改善箇所説明図

基準不適合発生箇所

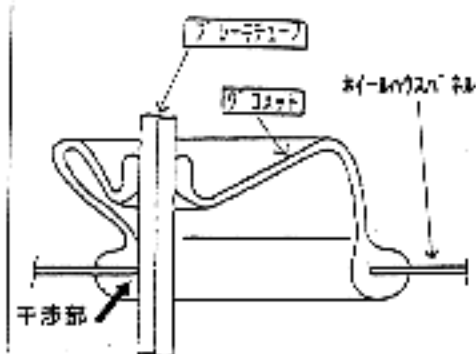
車体へ車体を取付ける作業が不適切なため、フロントブレーキチューブを変形させてホールハウスパネル貫通穴部のグロメットに強く干渉するものがある。そのままの状態で使用を続けると当該ブレーキチューブが損傷し、最悪の場合、ブレーキ液が漏れ、制動力が低下するおそれがある。

改善の内容

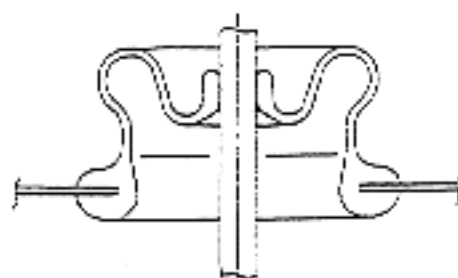
改善前（干渉状態）

全車両点検し、ブレーキチューブ表面に傷のあるものは良品に交換する。また、貫通穴中央部を通過していないものは、当該ブレーキチューブを曲げて修正し、干渉しないようにする。
